**Avis délibéré de la mission régionale d'autorité  
environnementale sur le projet de site de production de  
microleds 3D présenté par la société Aledia sur la  
commune de Champagnier (38)**

**Avis n° 2021-ARA-AP-1244**

**Avis délibéré le 14 décembre 2021**

Figure 3: Evolution envisagée du site d'ici à 2026 pour les 3 phases (Source: présentation du site, description du projet et des activités, p.14)

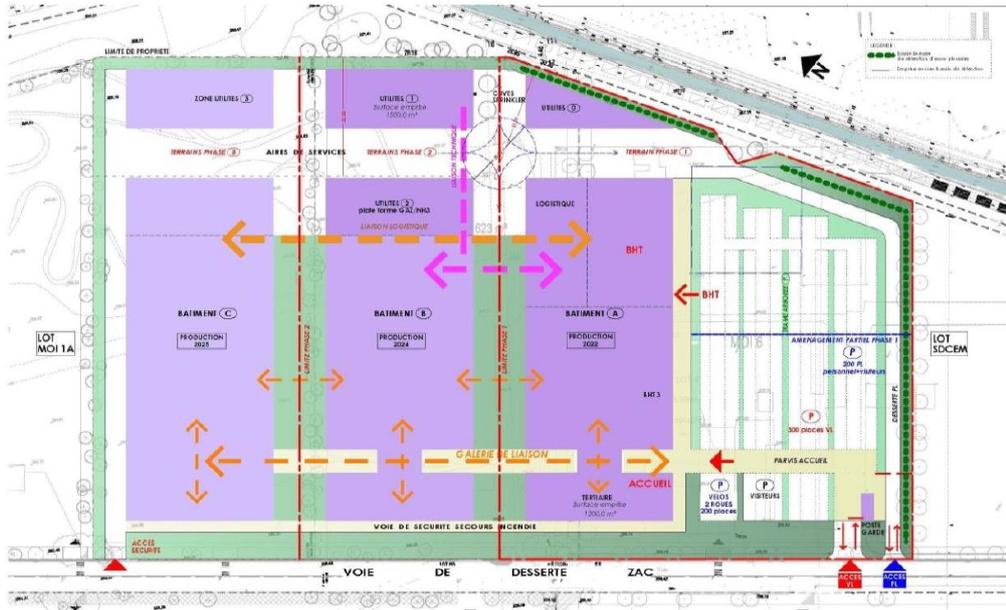
L'Autorité environnementale recommande de décrire dès ce stade les trois phases de l'opération projetée par le pétitionnaire.
